Project	Treehouse: Defectien Routekaart	Projectnummer	12210
Opdrachtgever	Privat Postbus 15365, 2010 BJ Den Haag	School	1-100
Projectarchitect	PLP Architecture Ltd	Vormaat	1600 x 941
Projectleider		File	TRH-Defect
Fase	Aanvraag ontwerfvergunning	Datum	2001-2023
Onderwerp	Plattegrond hofje v1	Wijziging	C
		Wijzigingsdatum	06-03-2024
		Gesteld	JRG
		Uitgegeven	BA-1-1

omgevingsvergunning, activiteit bouwen

Project	Treelhouse, Delftseplein Rotterdam	Projectnummer	12210
Opdrachtgever	Provaat Postbus 16395, 2500 BJ Den Haag	Schaal	1:100
Projectarchitect	PLP Architecture Ltd	Formaat	900 x 594
Projectleider		File	TRH-B_BWK
Fase	Aanvraag omgevingsvergunning	Datum	20-01-2023
Onderwerp	Plattegrond 11e verdieping	Wijzigingsdatum	14-02-2024
		Getekend	JdG
		Bladnummer	BA.111

Plattegrond 2e verdieping

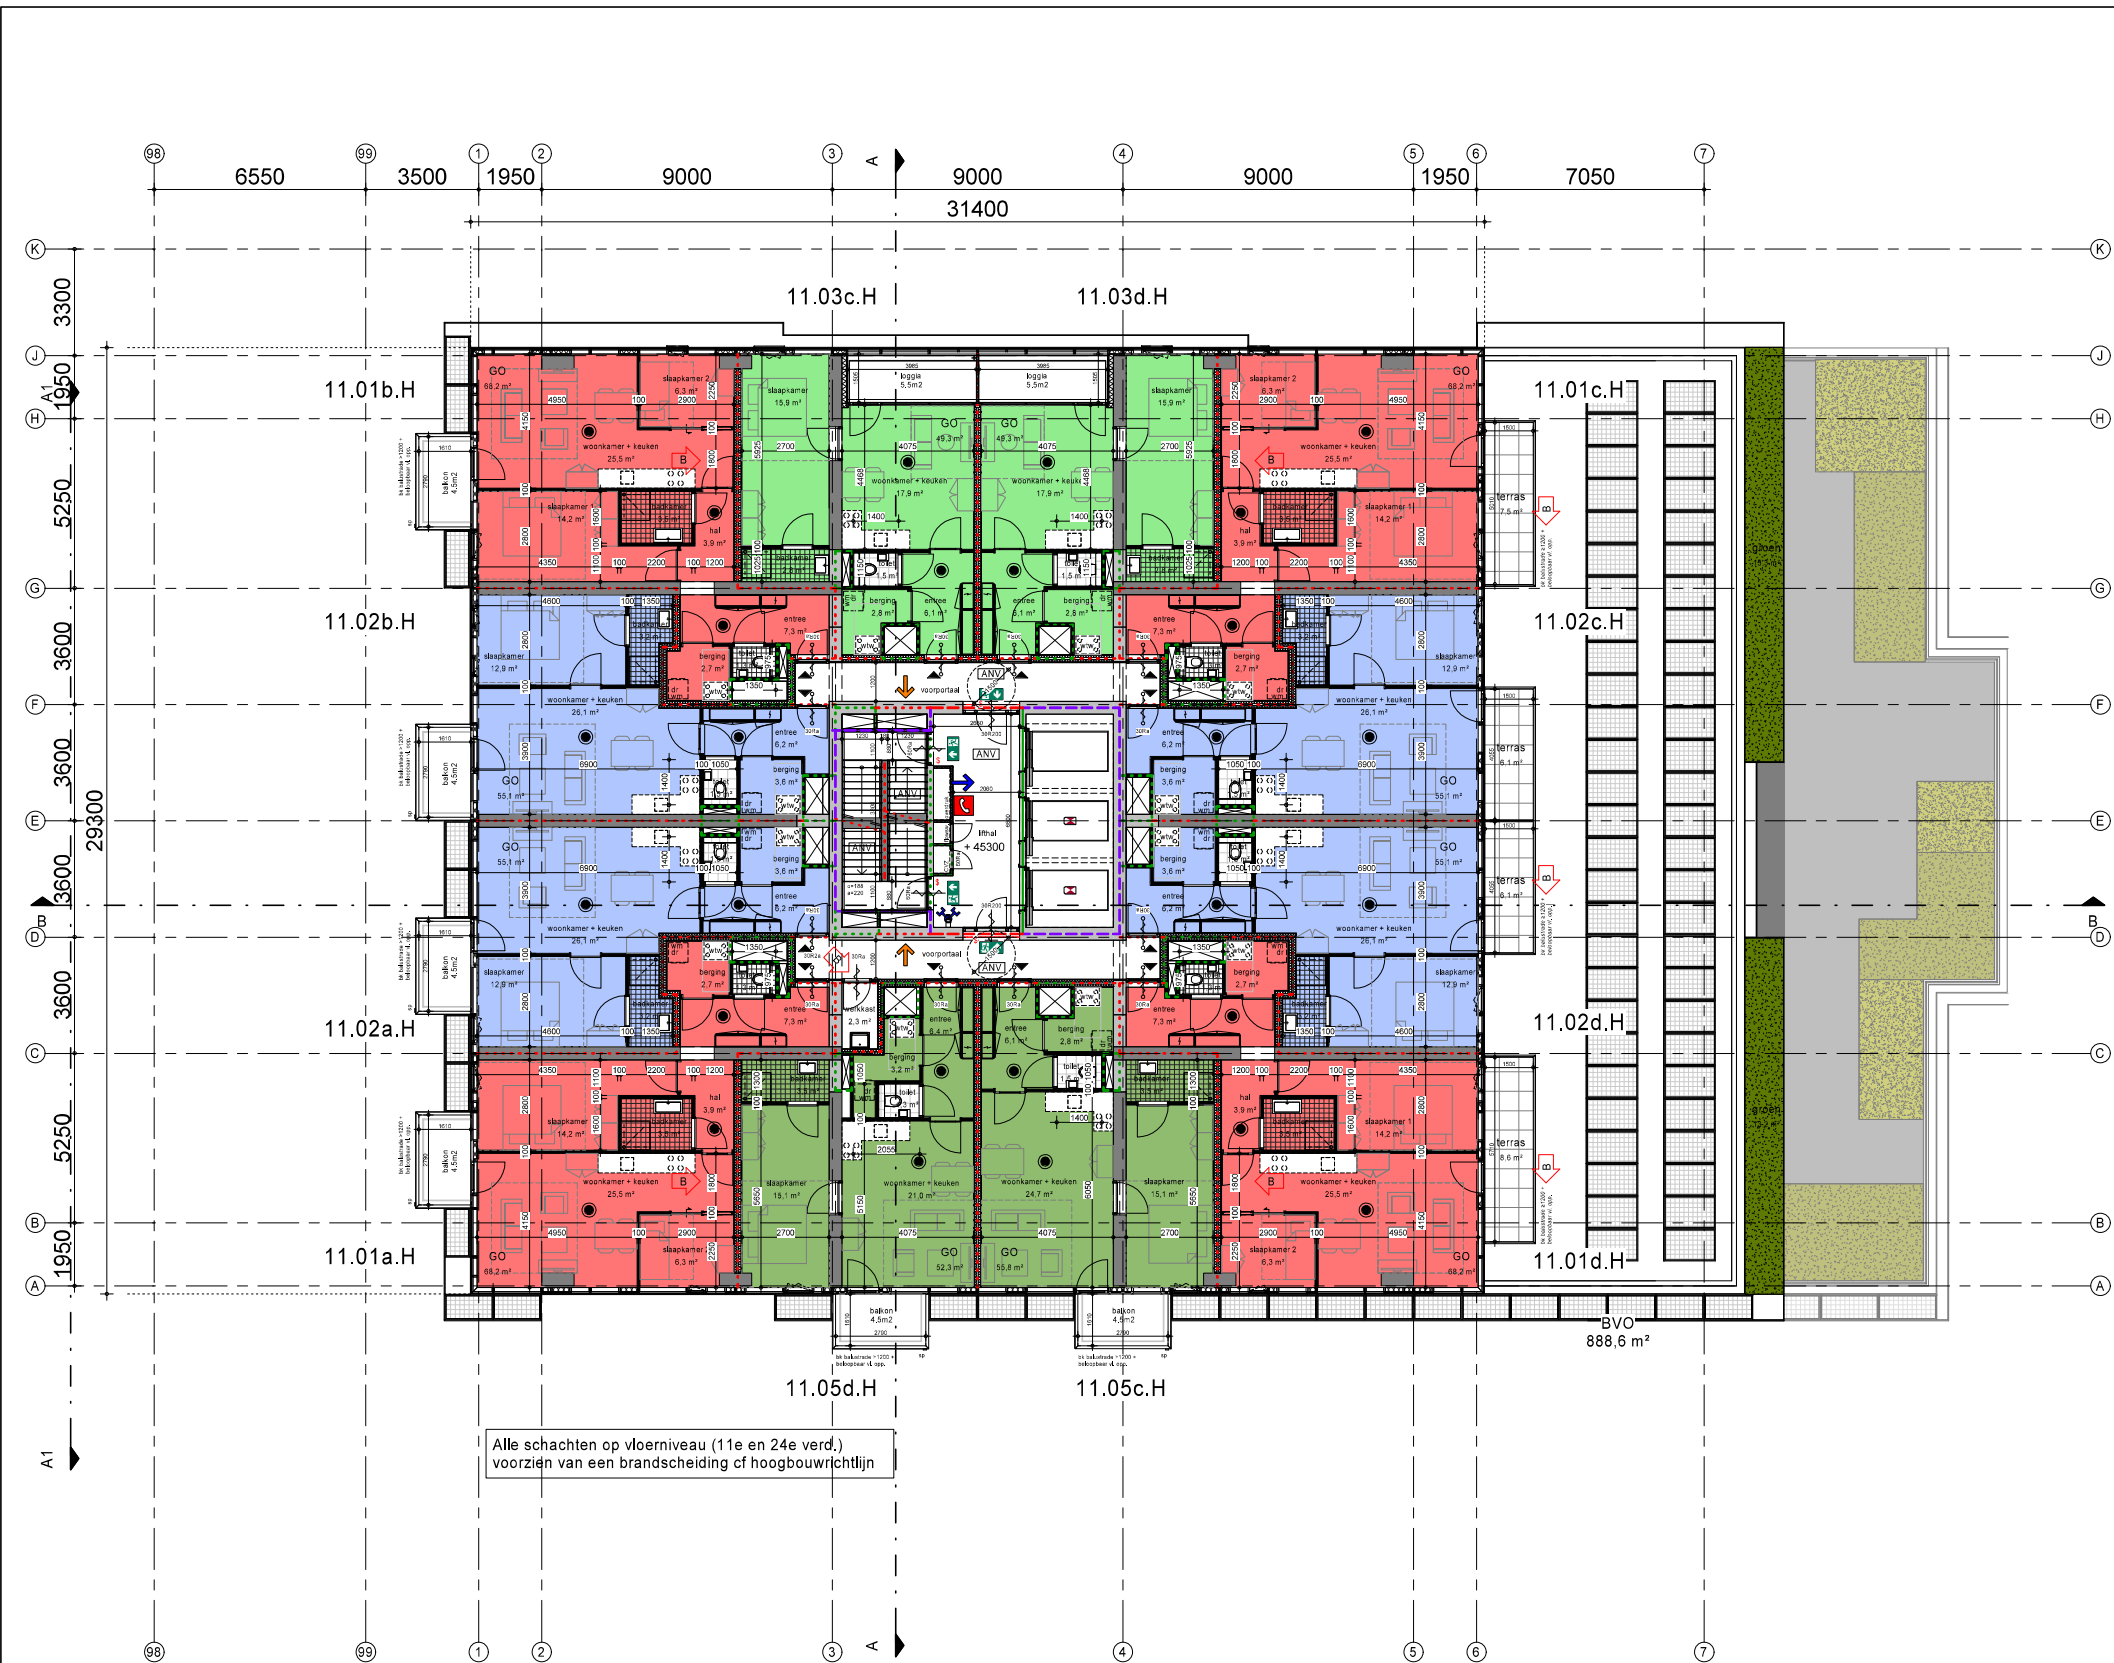
Toegevoegd / gewijzigd op tekening:

-  symbolen vluchtdoor toegevoegd (vluchtdooren te openen zonder gebruik van een sleutel of ander **ks** voorwerp)
-  brandwerendheid deurzijlen toegevoegd

opervlakte bergingen woningen aangepast, opervlakte berging is nu exclusief opervlakte van de witte installatie

Plattegrond 12e verdieping

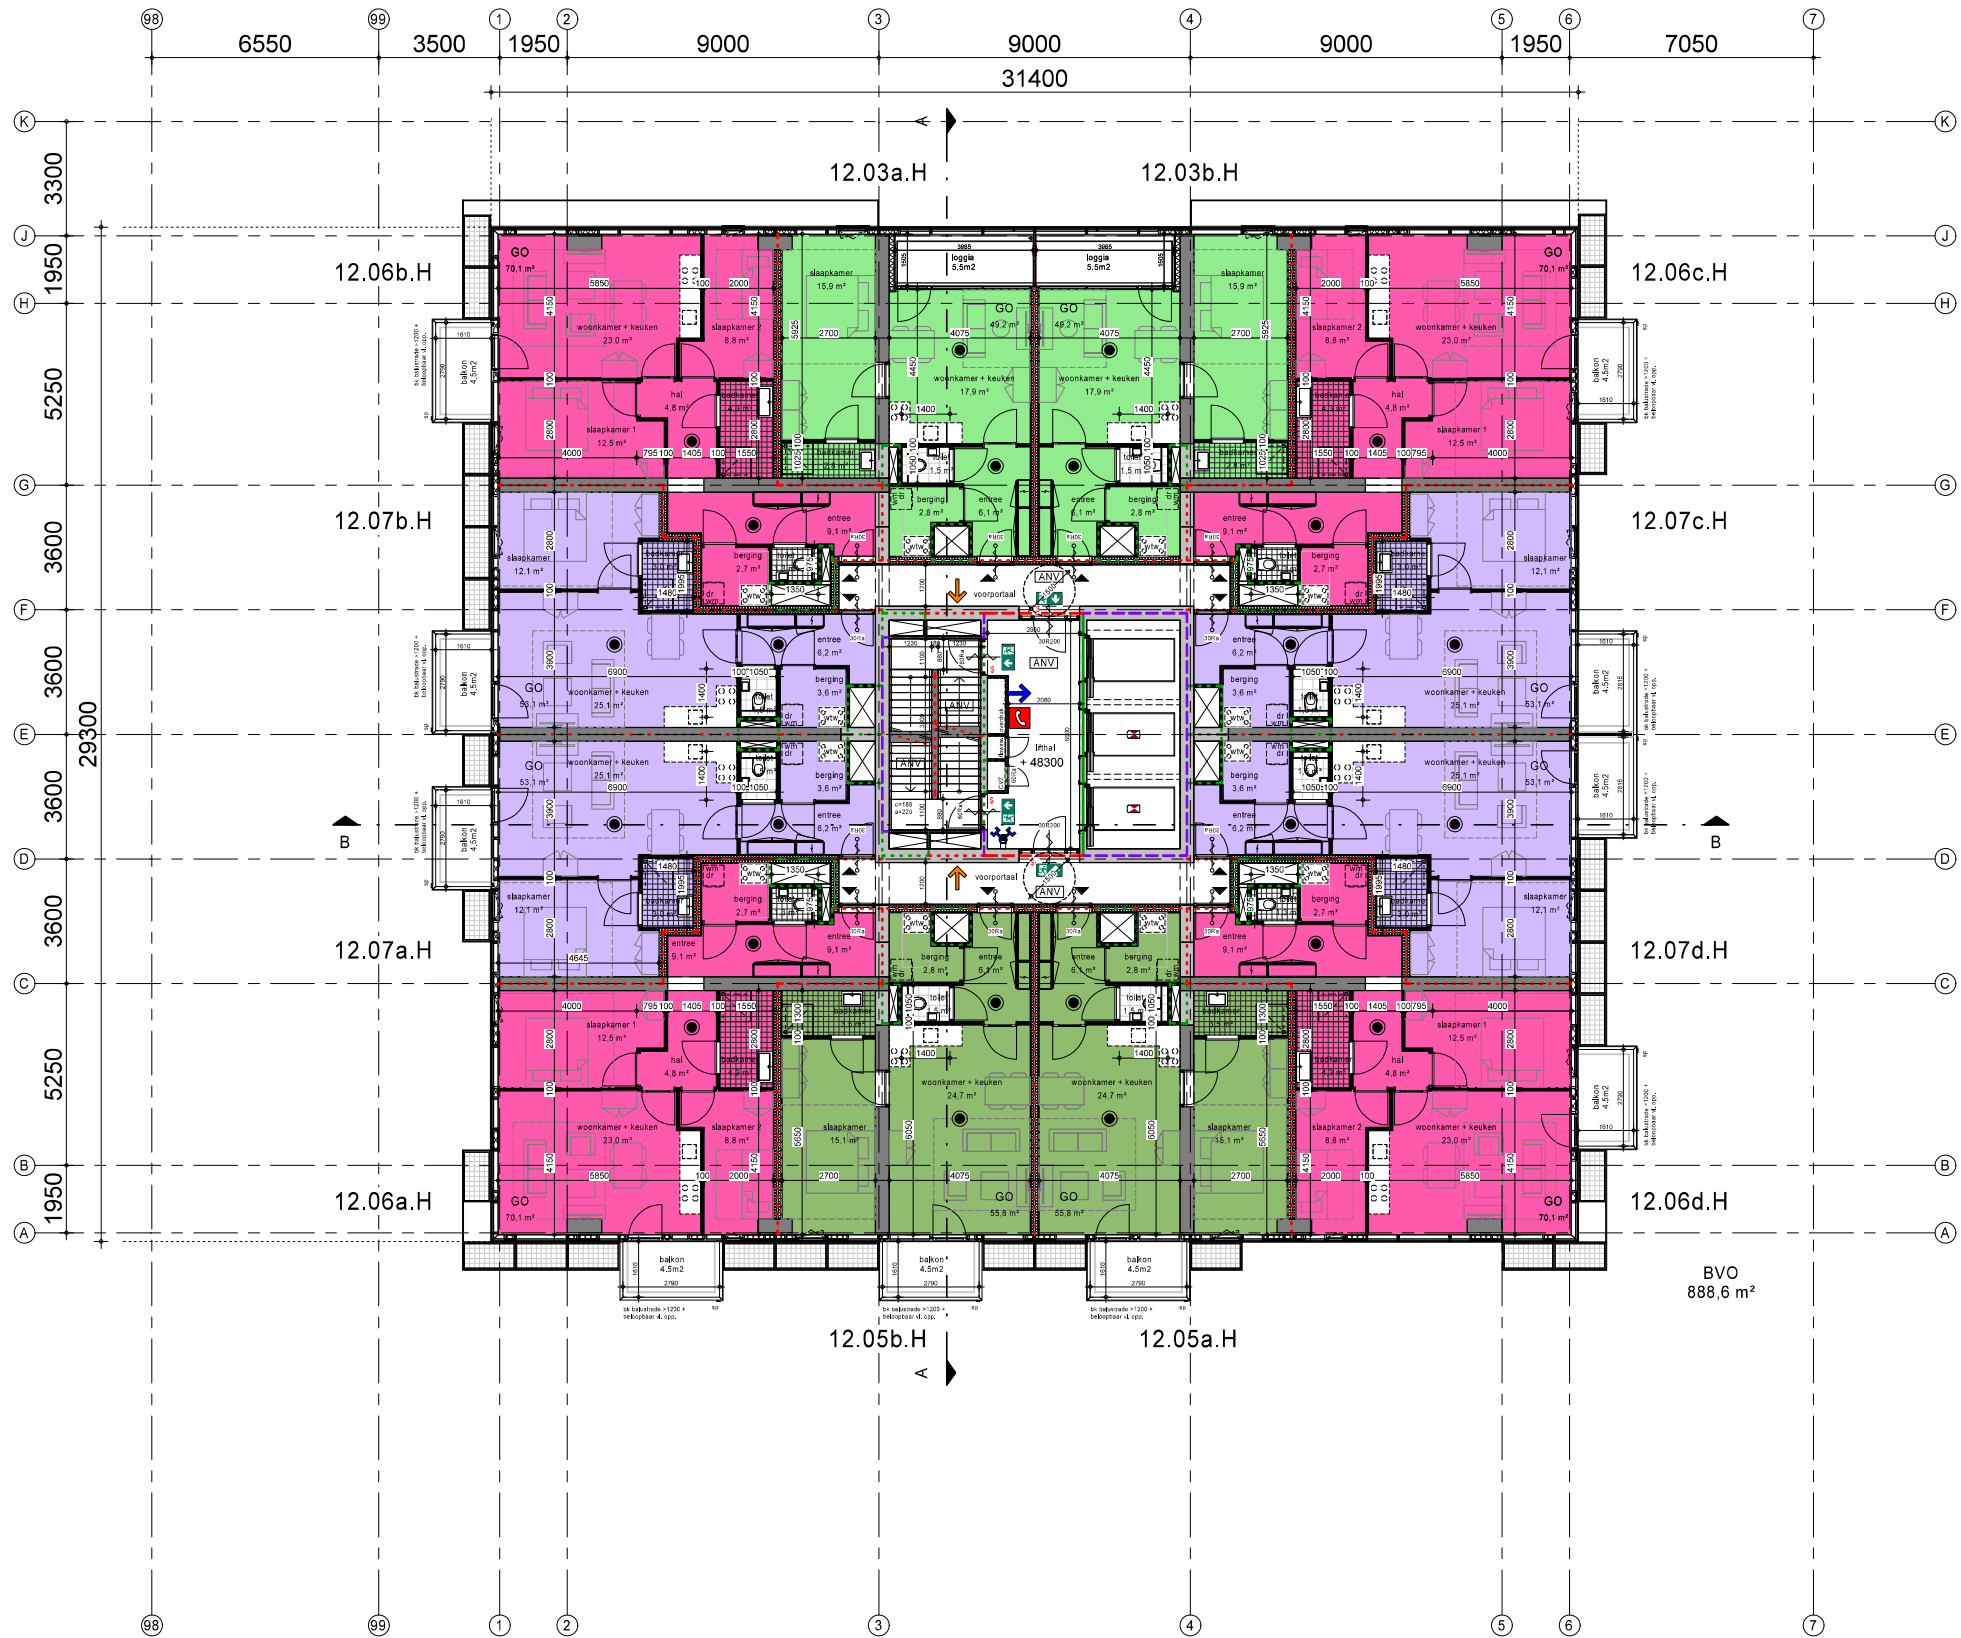
Toegevoegd / gewijzigd op tekening:

- symbolen vluchtdoor toegevoegd (vluchtdooren te openen zonder gebruik van een sleutel of ander los voorwerp)
- brandwerendheid deurkozijnen toegevoegd
- oppervlakte bergingen woningen aangepast, oppervlakte berging is nu exclusief oppervlakte van de wtw-installatie

Plattegrond 16e verdieping

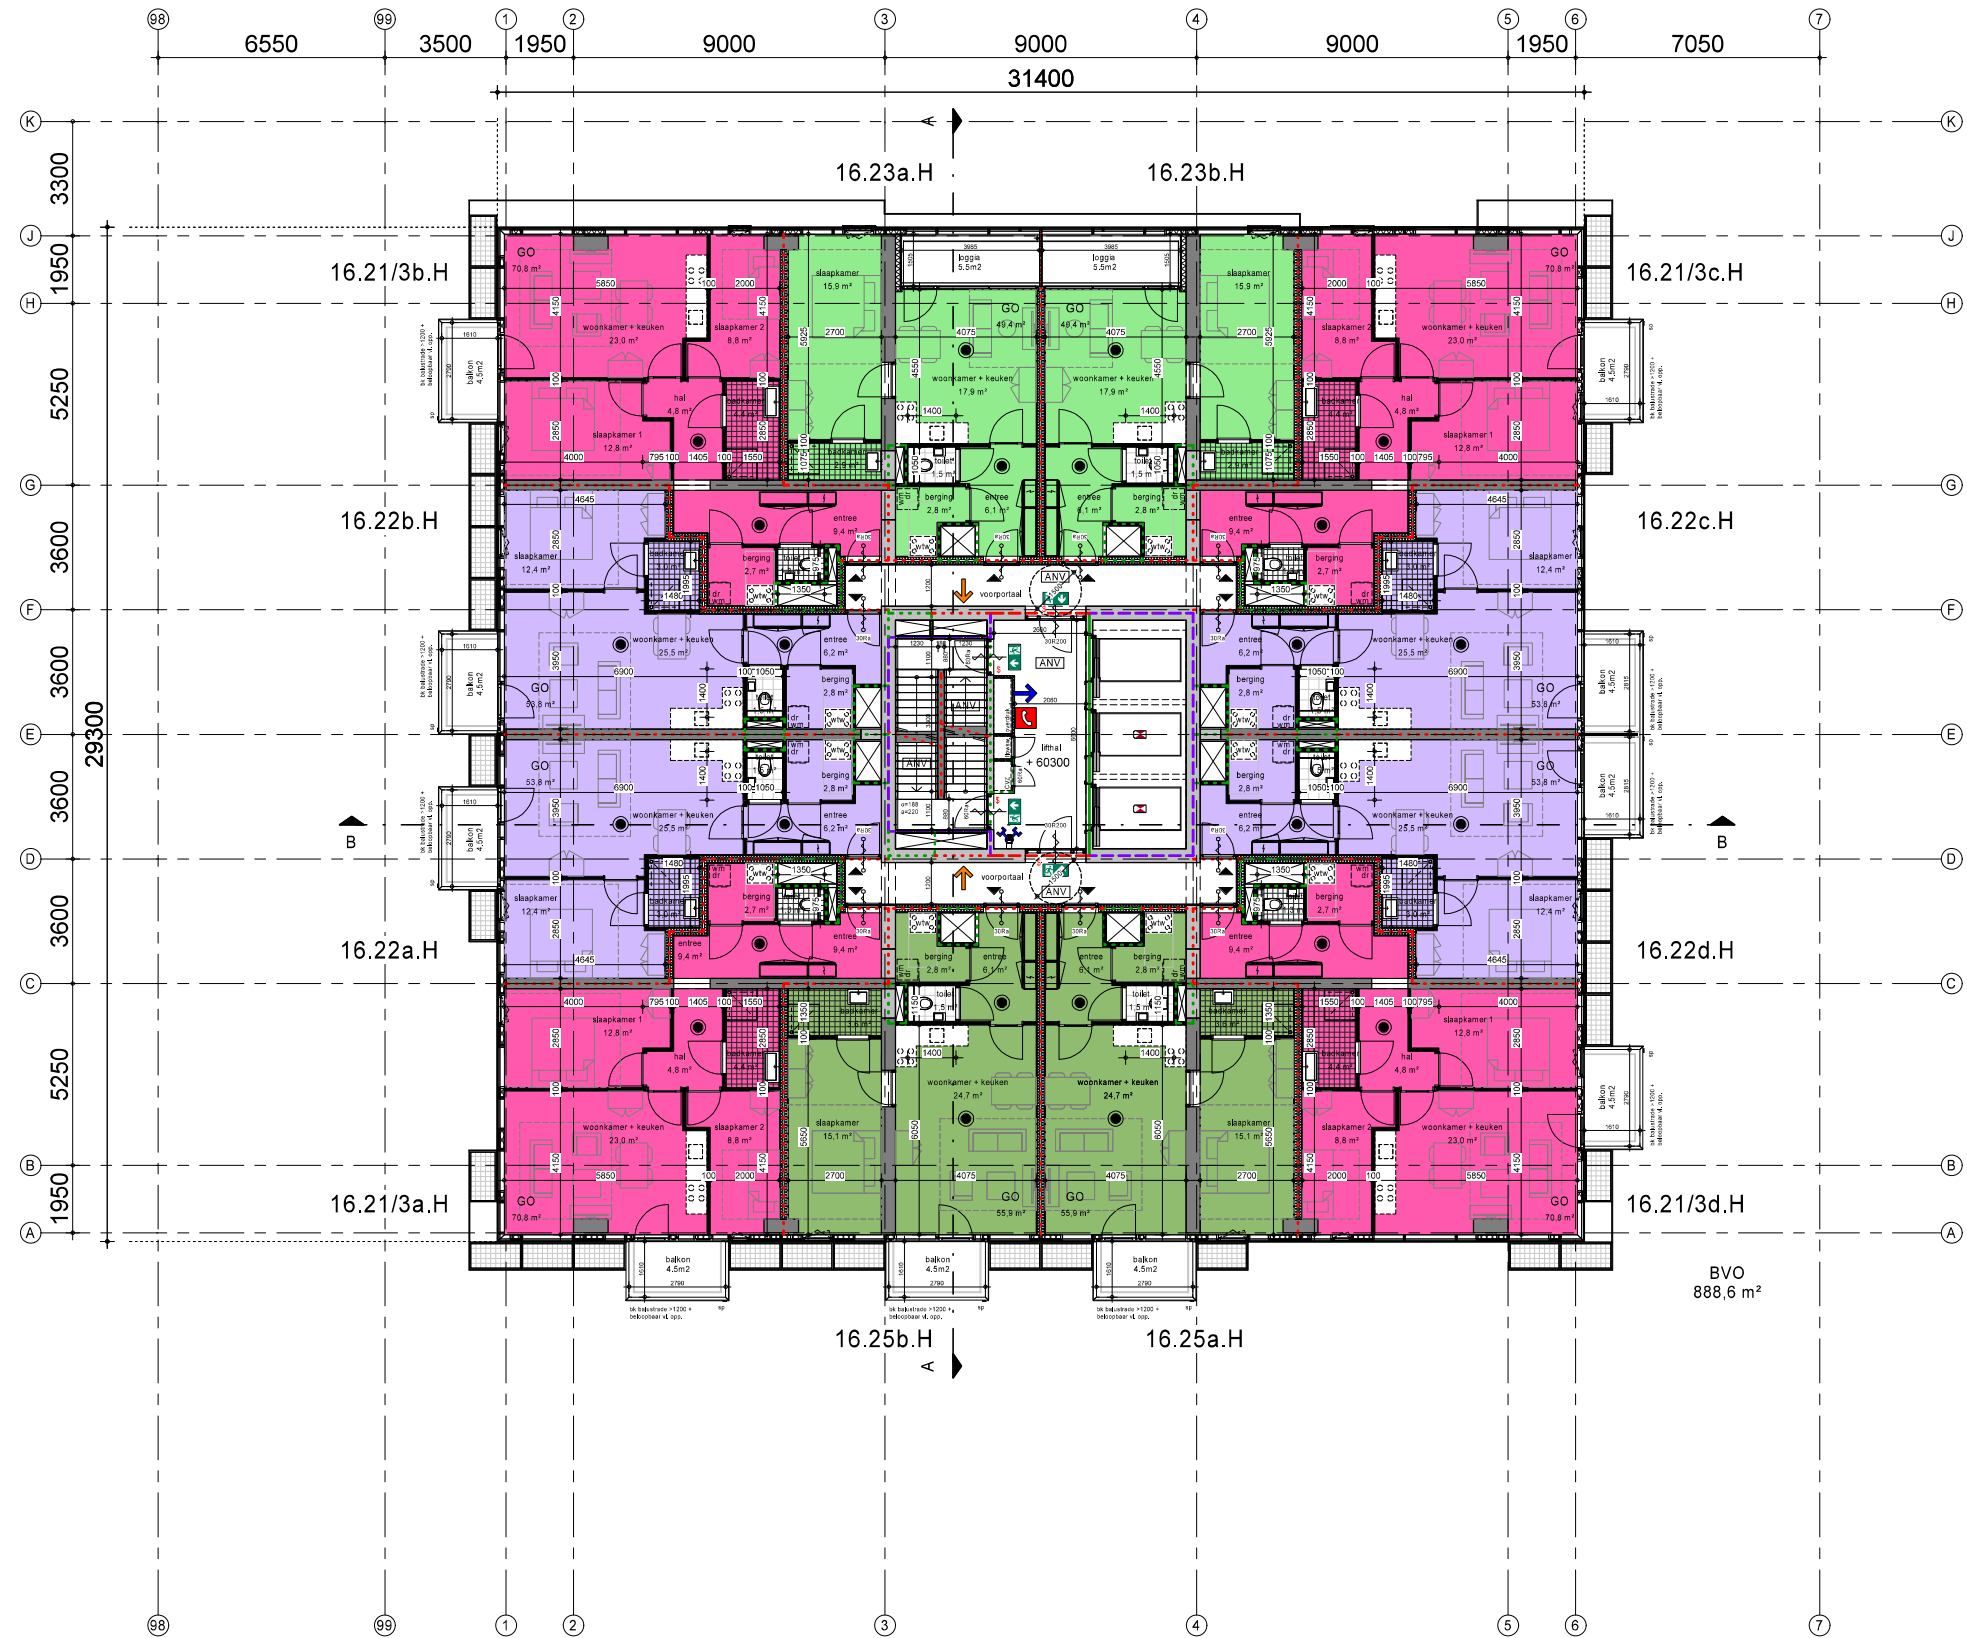
Toegevoegd / gewijzigd op tekening:

- symbool vluchtdoor toegevoegd (vluchtdooren te openen zonder gebruik van een sleutel of ander los voorwerp)
- brandwerendheid deurkozijnen toegevoegd
- oppervlakte bergingen woningen aangepast, oppervlakte berging is nu exclusief oppervlakte van de wtw-installatie
